部長会議付議事案書（報告）

| <p>事案名</p> | <p>名水はだの富士見の湯熱供給施設調査検討会・最終報告について</p> | <p style="text-align: center;">有</p> <p>資料 無</p> |

名水はだの富士見の湯熱供給施設調査検討会

最終報告

図 3-6 高温水配管の保温材の状況

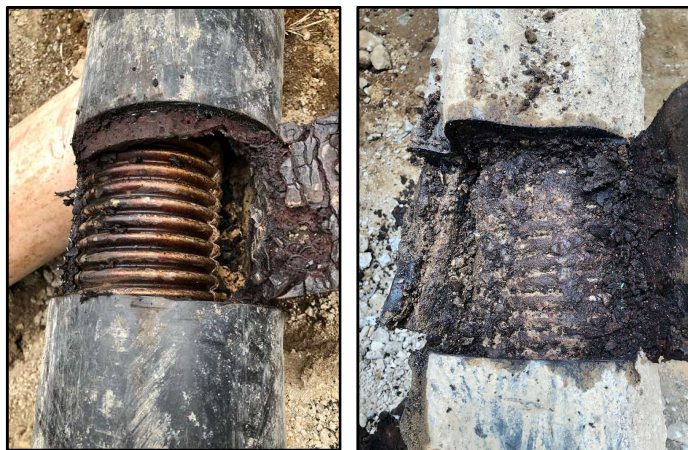
ウ 保温材が収縮・欠損し、黒く変色していた（後記図 3-9㉙）

ウ 保温材が収縮・欠損し、黒く変色していたことに関する考察

(ア) 収縮・欠損していたことについて

前述したラップしろが確保できていない部分（図 4-4、4-5）から、高温水配管内部の保温材に流入した水が瞬時に沸騰し、約 105～130℃に加熱され、過熱水蒸気となり、保温材の加水分解が進んだ。

さらに保温材内に存在する微細な独立発泡セルが破壊され、結果として、保温材が収縮・欠損したものと推測する。

欠損については、給水管からの漏水の水圧により、さらに保温材が脆くなり、流出したと推測する。

(イ) 黒く変色したことについて

高温水配管内に水が流入したことにより、エキスパンドメタルに錆が発生していることを確認した。この錆が流入した水に移行し、保温材全体が黒く変色した。なお、元素分析の結果、この黒色部の主成分は、鉄の化合物であることを確認している。

図 3-8 高アルカリ水漏水状況（富士見の湯ピット内）

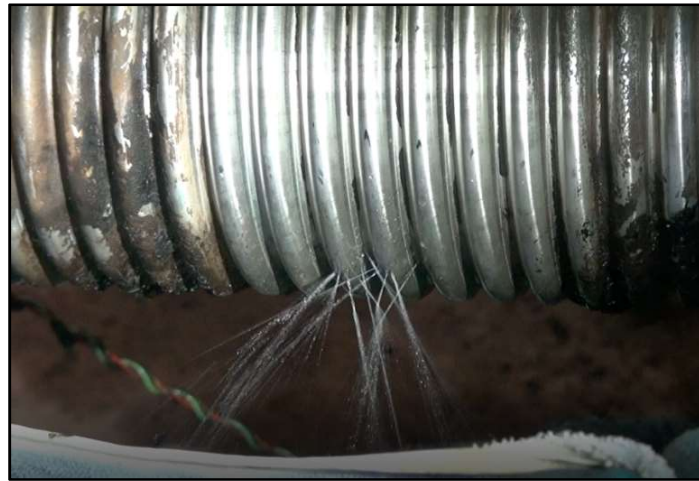
オ 高温水配管の主管にピンホールが発生していた（後記図 3-9㊦）

図 4-2 元請け施工業者が示す現場接続部フロー図
(施工要領書から一部抜粋)

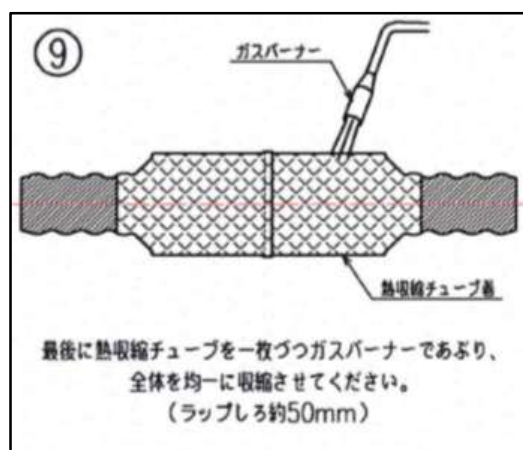
土中配管部分の溶接箇所は、最外周を熱収縮チューブで覆って施工されている。現場接続部フロー図は、熱収縮チューブを重ねる際に、約50mmのラップしろを確保する必要があると記載されているが(図4-2)、溶接箇所のカバーを完全に覆っていない部分が施工直後から見られ、その箇所より水が流入したものと推測する。

また、現場接続部フロー図に記載のとおり、一枚ずつガスバーナーであぶるとラップしろ50mmを確保するのは難しく、そのためには始めにラップ部分からあぶらなければならないと考える。

図 4-3 溶接箇所へのラップしろが確保されていないことが確認された箇所
なお、ボックスカルバート内の溶接箇所は高温水配管の劣化状況が酷く、ラップしろが確保されていたかどうか確認することが出来なかった。

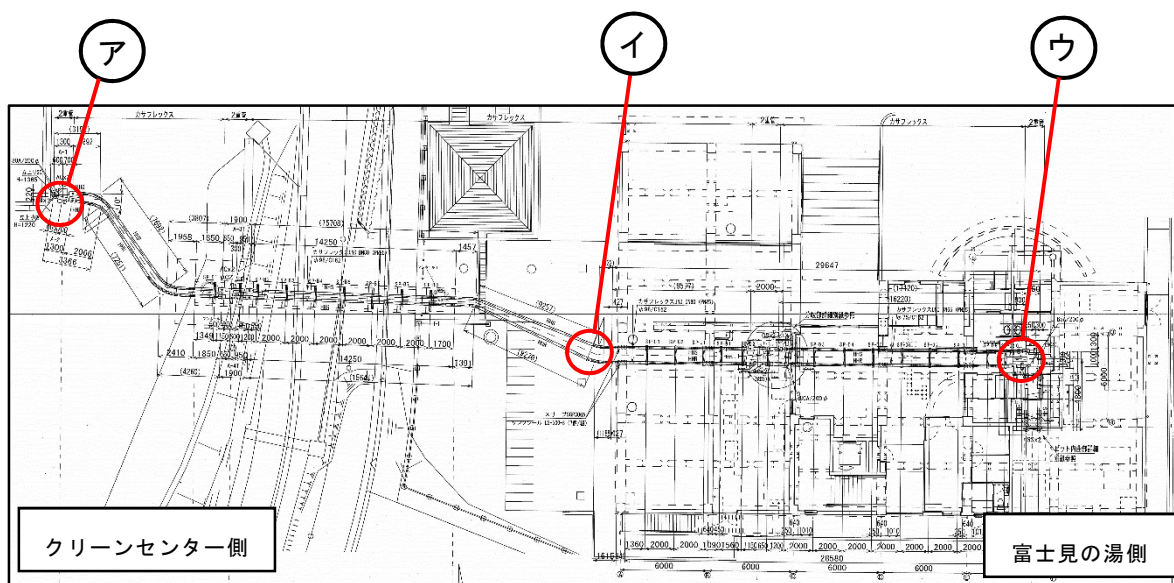
令和2年度原因調査工事で確認した際もラップしろは確保されていない状態が見受けられる。(図4-4)

これらの事象から、まずラップしろが確保できていない部分から水が保温材に流入し、主管に水が接することにより、瞬時に約105～130℃に加熱され、過熱水蒸気となり、保温材の加水分解が進んだと推測する。次にこの加水分解により、保温材内に存在する微細な独立発泡セルが破壊され、保温材が収縮し、保温材中の水分とも相まって保温機能を失い、外皮が耐熱温度以上となって、亀裂が発生したものと推測する。

今回フレキシブル管内の保温材に水が流入した要因の一つとして、土中埋設部にある現場溶接の最外周を覆っている熱収縮チューブのラップしろが現場接続部フロー図どおりに施工されていなかったことと推測している。前述で推奨したプレファブ二重保温管の現場溶接では一般的に、サービス管を現場にて溶接した後、保温材を取り付け、更に継手用鋼製カラーと呼ばれるカバーを被せ、ケーシングと溶接する方法が採用されている。このような汎用的な施工方法を用いることにより、現場溶接における信頼性が確保されると考える。

図 4-6 ボックスカルバート内のアンカープレート

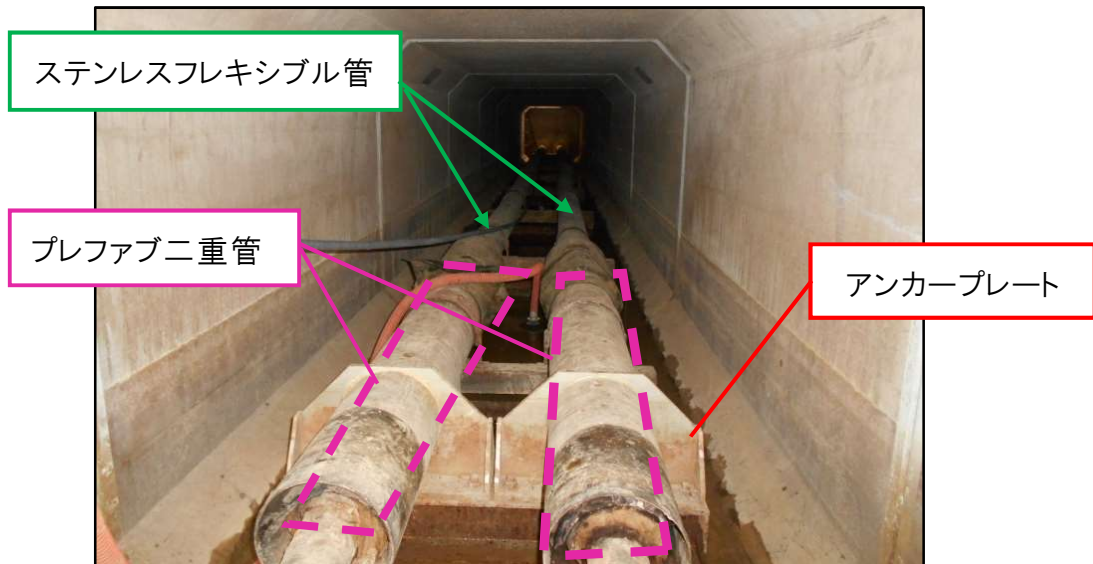
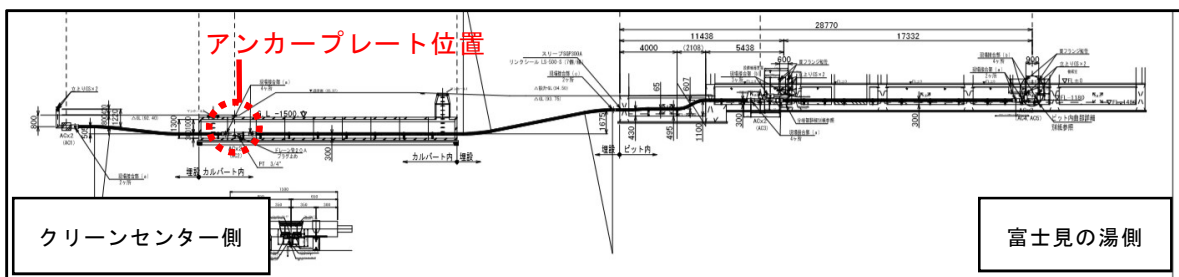
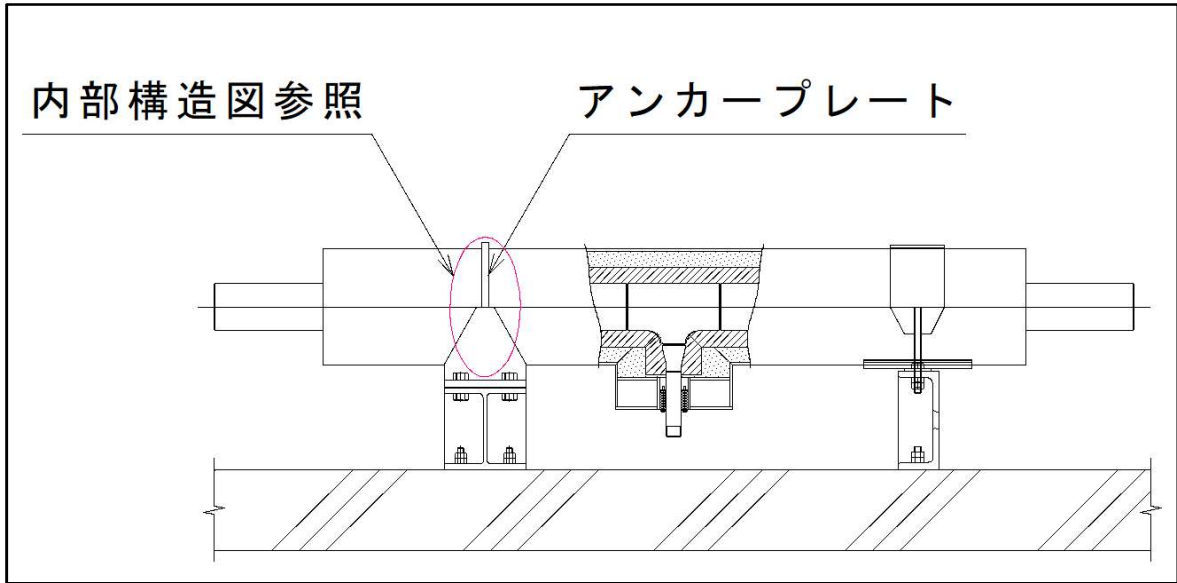
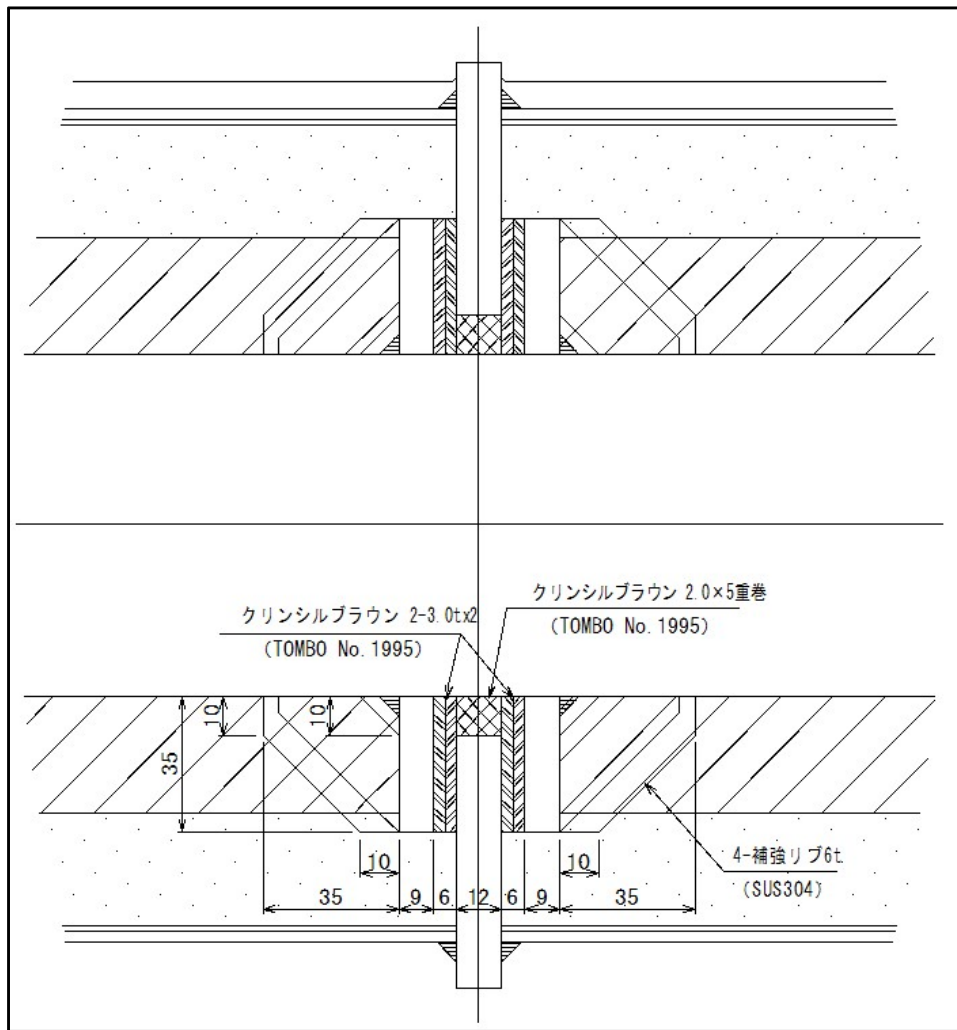
図 4-6 に示すアンカープレートは、高温水配管（プレファブ二重管箇所）における主管の熱による膨張、収縮の固定点として、ボックスカルバート内に設置されており、高アルカリ水が流れる主管に近接しているため、高温状態になっていた。

ボックスカルバート内に流入した水が、高温状態となったアンカープレートに触れ、外皮の耐熱温度以上となり、外皮が損傷した可能性が推測される。損傷した外皮から高温水配管内へ水が流入し、前述した、加水分解による保温材の体積収縮や保温材中の水分による保温機能の低下もしくは過熱水蒸気による主管と外皮の間の圧力上昇により、さらに外皮の亀裂が発生し、水が流入した可能性があるかと推測する。

図 4-9 エキスパンドメタルが主管と一体となり金属材料と接しているようにみられる写真（高温水配管端末継手部分）
（施工要領書から一部抜粋）

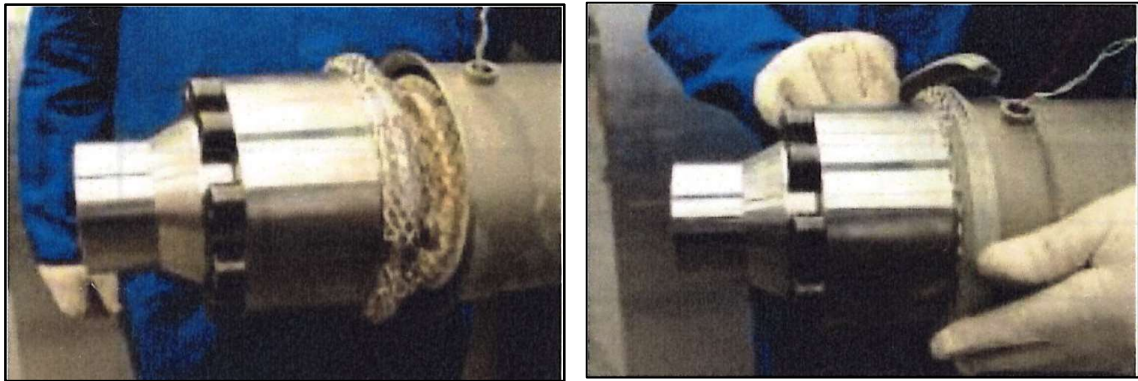
施工要領書では、主管の溶接箇所において、エキスパンドメタルは主管と一体となっている金属材料に接しているように見られる。接していればエキスパンドメタルの熱伝導により、保温材及び外皮は高温となり、これにより外皮が耐熱温度以上となって、亀裂を発生させた可能性がある。

図 4-11 給水管の漏水（クリーンセンター敷地内）

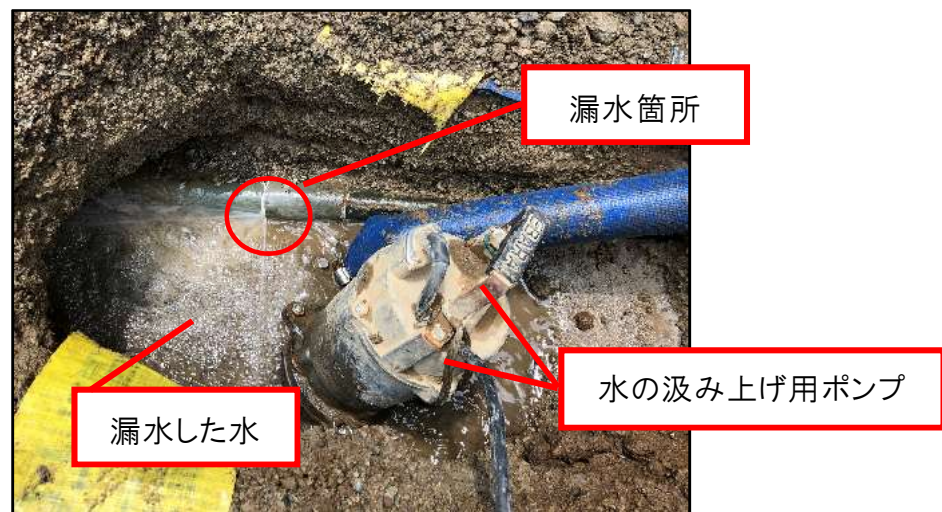
クリーンセンター敷地内において、高温水配管付近を通る給水管（耐衝撃性硬質ポリ塩化ビニル管：H I V P）が、保温材が収縮・欠損した高温水配管による熱や蒸気で耐熱温度約50℃（J I S K 6741による規格）を超えて晒されたことで変形し、漏水したものと推測する。（令和元年6月頃と推定）

図 4-14 高アルカリ水漏水状況（富士見の湯ピット内）【往管】

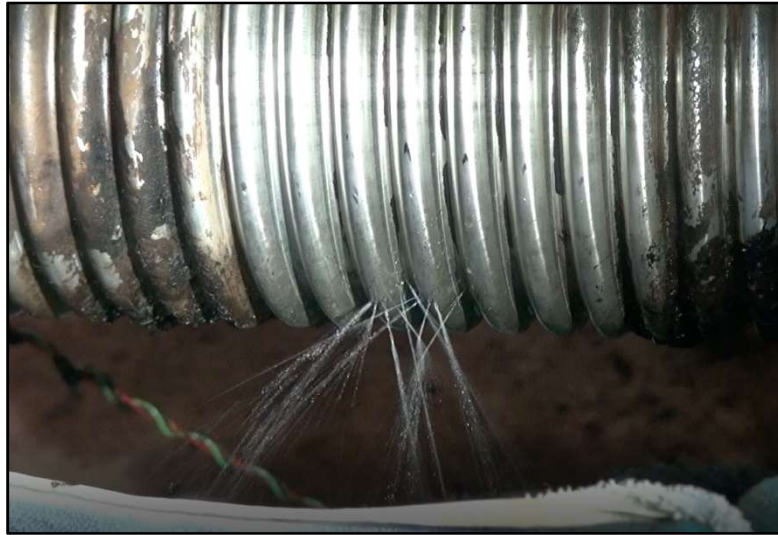
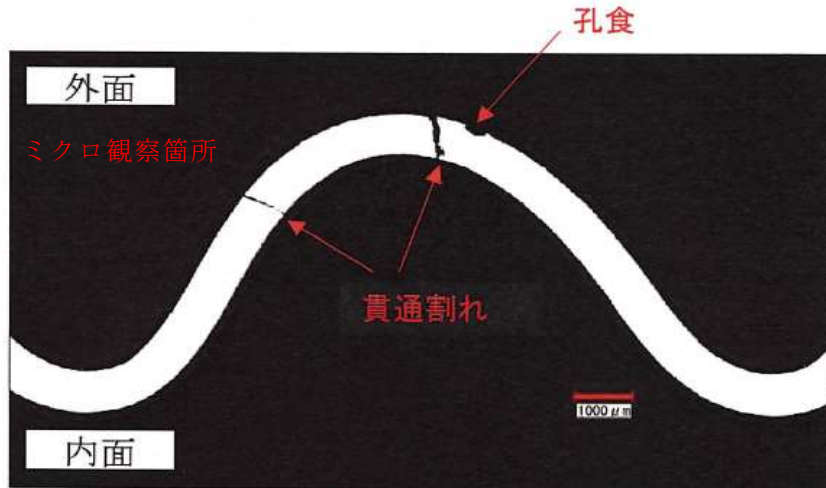
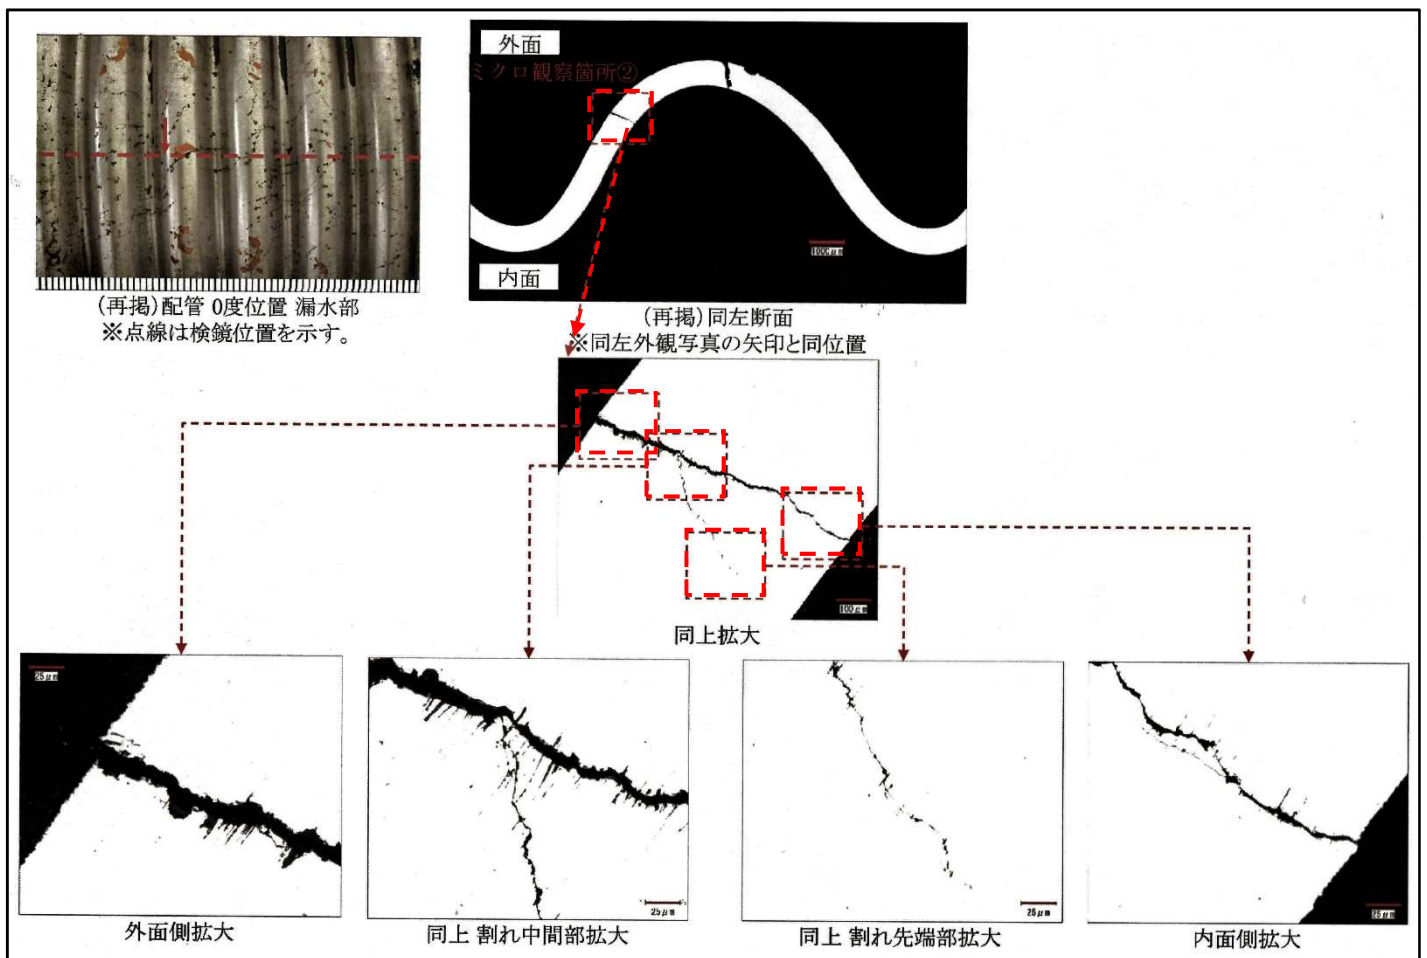
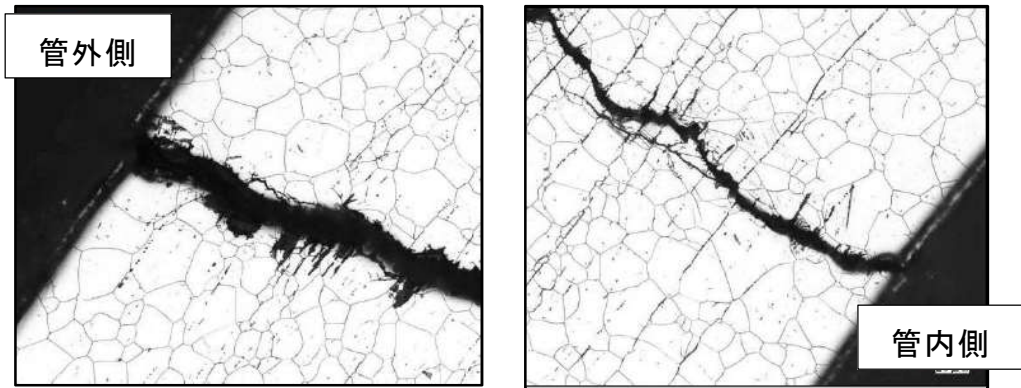
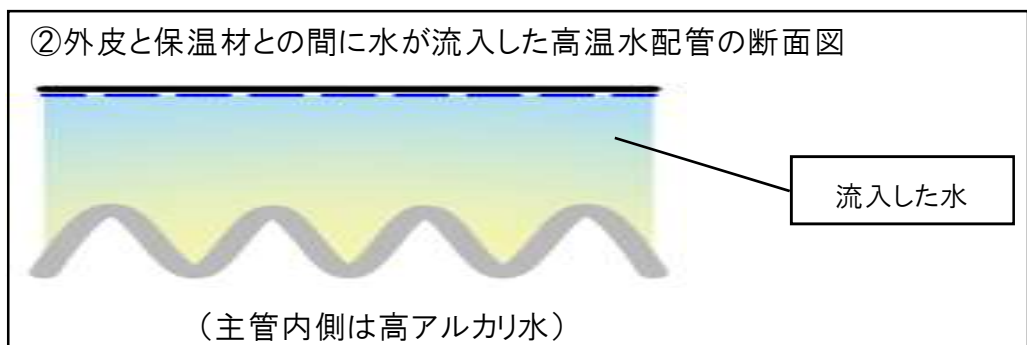
配管外面側は、網目状に割れが発生し、多数の孔食が確認された。代表部分を半割切断後、配管内面側を観察した結果、内面側に割れは確認されるが、外面側と比較して割れの数が少ないことや、孔食等の腐食による明確な痕跡が確認されないことから、外面側を起点とする割れが貫通しているものと考えられる。

当該配管には、多数の貫通に至る割れがあるが、外面側には、多数の孔食が確認され、内面側には、孔食や腐食減肉の明確な痕跡は確認されなかった。

また、金属組織はオーステナイト組織を呈しており、組織的な異常は確認されなかった。割れは部分的に分岐を伴ってオーステナイト粒内を貫通しており、割れの進展様相から、外面を起点とした応力腐食割れ（*1）である可能性が高いと推測され、これにより高アルカリ水が漏水に至ったと考える。

図 7-3 元請け施工業者が示す現場接続部フロー図
(施工要領書から一部抜粋) (p. 15 図 4-2 と同じ図)

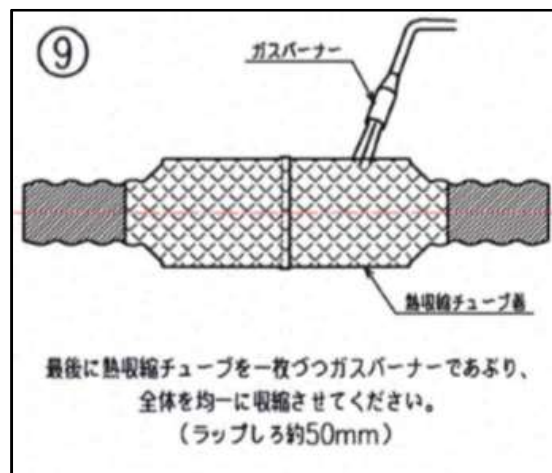
(ア) 元請け施工業者は、ステンレスフレキシブル管の接合（溶接）施工に関する現場接続部フロー図に則った施工を行う必要があるが、溶接箇所施工写真を確認するとラップしろが確保されていない、ラップしろに隙間があった等、施工要領書に則った施工がされていないと見受けられる。

不具合の状況や調査結果からは、施工要領書に則らない不十分な施工が行われたことにより、富士見の湯稼働後にラップしろの隙間に外皮から水が流入したと考えられる。
